# 多核種除去設備の確認試験（ホット試験）実施に伴う 実施計画の変更に関する補足説明資料

2021年8月26日

東京電力ホールディングス株式会社

# 1. 実施計画変更申請の目的

## 7. 工程表の記載について

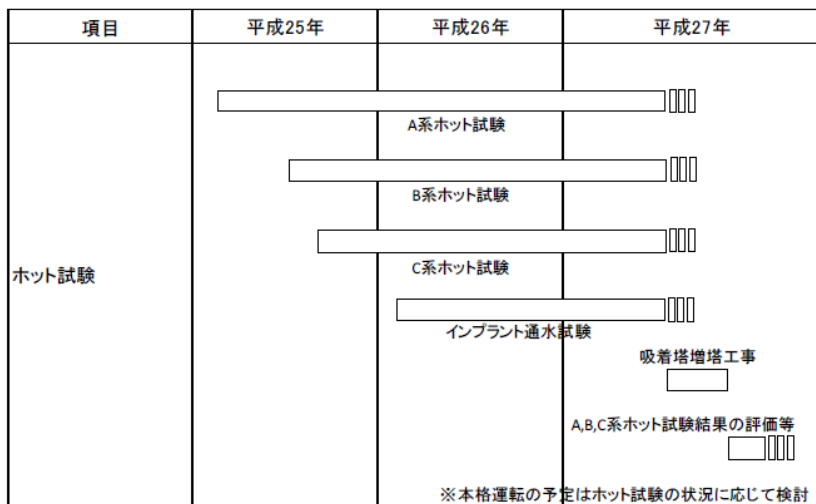
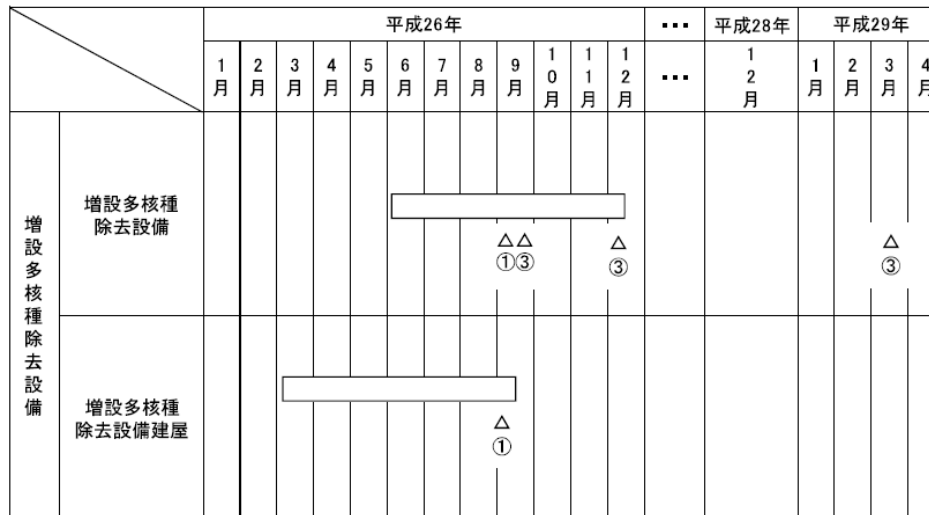
- 実施計画に添付する工程表については、認可後のタイムリーな変更が出来ず記載に相違が生じやすいことから、記載を削除する。
